改善箇所説明図

基準不適合状態にあると認める構造、装置又は性能の状況及び原因

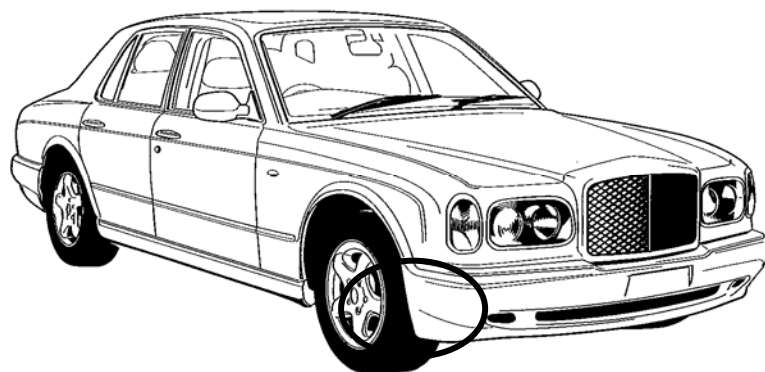
セルフロックナット(左右)

フロントロアアームにおいて、ボールジョイント部のセルフロックナットの加工が不適切なため、走行中の振動等により当該ナットが緩むことがある。そのため、そのまま使用を続けると、ナットが脱落し、最悪の場合、ロアアームが外れ、走行不能になるおそれがある。

全車両、左右のセルフロックナットを良品と交換する

識別

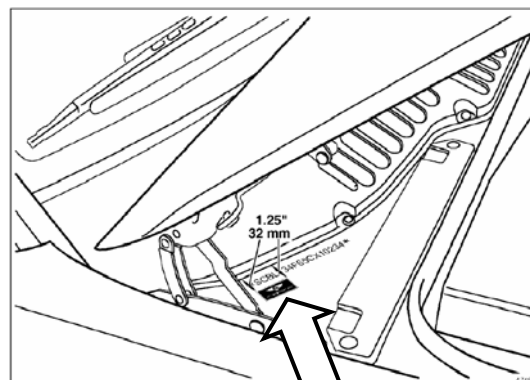
ボンネット内上図の位置に
ベントレーロゴマーク及び
「RE0504」と書かれたラベル
を貼付する
